**ACTA JUNTA DE ACLARACIONES**

**JUNTA DE ACLARACIONES DE LA LICITACIÓN PÚBLICA NACIONAL PRESENCIAL No. LA-013J2T001-E42-2022, SERVICIOS DE CIRCUITO CERRADO DE TELEVISIÓN (CCTV) Y CONTROL DE ACCESO PARA LA ADMINISTRACIÓN DEL SISTEMA PORTUARIO NACIONAL MAZATLAN S.A. DE C.V.**

c) Entrada a Cabotaje y Recinto Fiscal (Muelles)

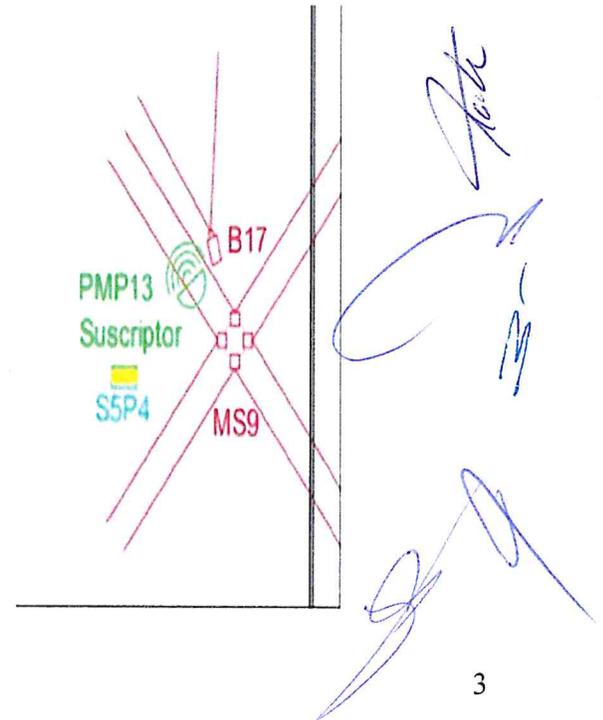
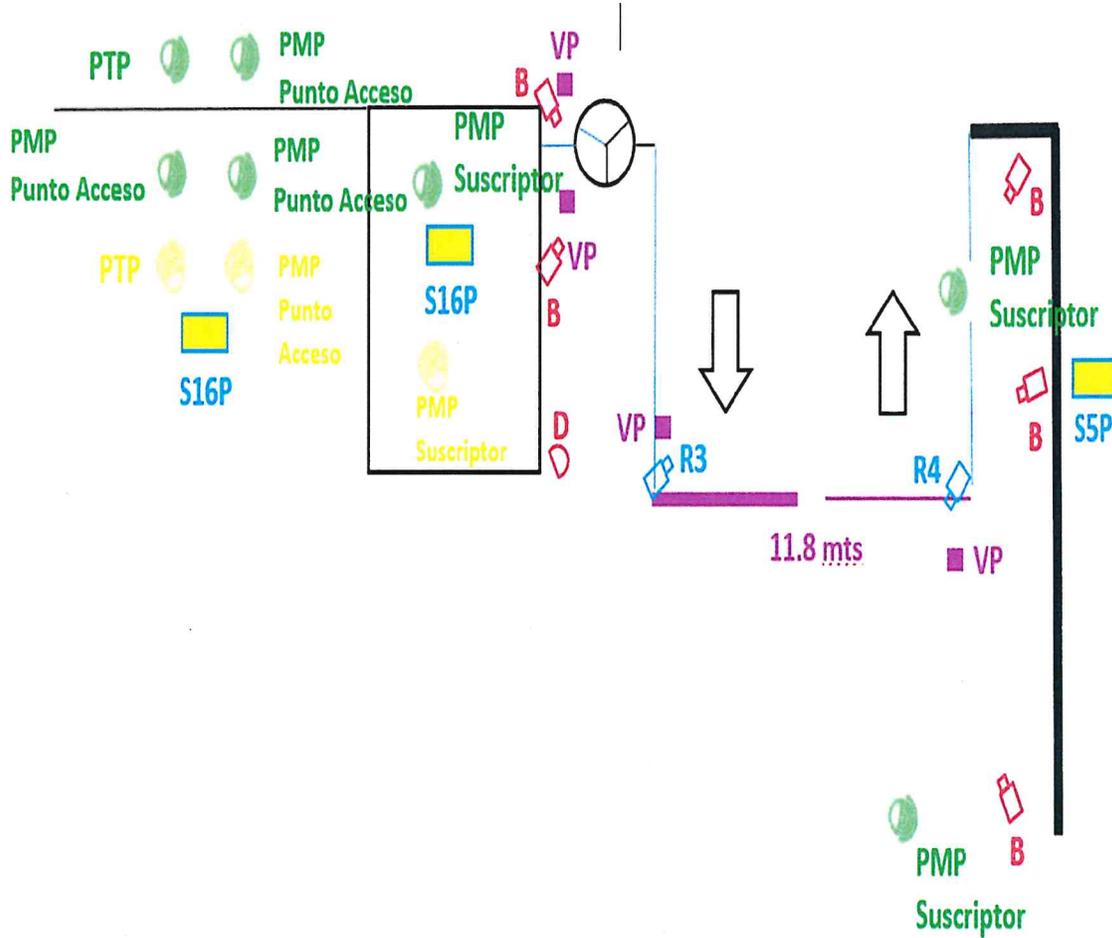
**Dice: en ANEXO 1 Términos de Referencia, se Modifica el punto c) Entrada a Cabotaje y Recinto Fiscal (Muelles) en la página 70 de la convocatoria:**

**Debe decir:**

c) Entrada a Cabotaje y Recinto Fiscal (Muelles)

Partida	Producto	Cantidad Nueva
1	Cámara Tipo Bullet (BXX)	9
2	Cámara Tipo Domo (DXX)	1
3	Cámara Tipo PTZ (PTZXX)	1
4	Cámara Tipo Multisensor (MSXX)	9
5	Sistema VMS (Administración de Video)	-
6	Servidor para Cómputo y Almacenamiento del VMS	-
7	Videoportero, lector RFID de proximidad, lector de huella y lector de códigos QR para visitas	4
8	Lector de RFID de proximidad (RFXX)	-
9	Cierra Puerta	-
10	Botón de Liberación De Alarma	-
11	Torniquete Medio	-
12	Barrera vehicular 3.75 metros	-
13	Barrera vehicular 6 metros	2
14	Motor para Correr Portal de Entrada	-
15	Despachador de tarjetas para estacionamiento (DTXX)	-
16	Recolector de tarjetas para estacionamiento (RTXX)	-
17	Torniquete Peatonal cuerpo completo	-
18	Torniquete Peatonal cuerpo completo y para Bicicletas	1
19	Cajero automático (cobro de tarjetas para estacionamiento)	-
20	Cajero manual (cobro de tarjetas para estacionamiento)	-
21	Switch administrable de 5 puertos	6

22	Switch administrable de 16 Puertos	2
23	Switch administrable de 48 puertos	-
24	Enlace Punto-Multipunto (Radio Base Inalámbrica)	4
25	Enlace Punto-Multipunto (Suscriptores Inalámbricos)	12
26	Enlace Punto-Punto	2
27	Controlador de acceso para lectora RFID	-
28	Torre Arriostrada de 6 mts de altura para techo	-
29	Impresora para tarjetas PVC	-
30	Estación de trabajo para video vigilancia	-
31	Video muro	-
32	Cámara tipo bala con reconocimiento de placa (RXX)	2
33	Barrera Peatonal	-
34	Monitor de control de acceso	-
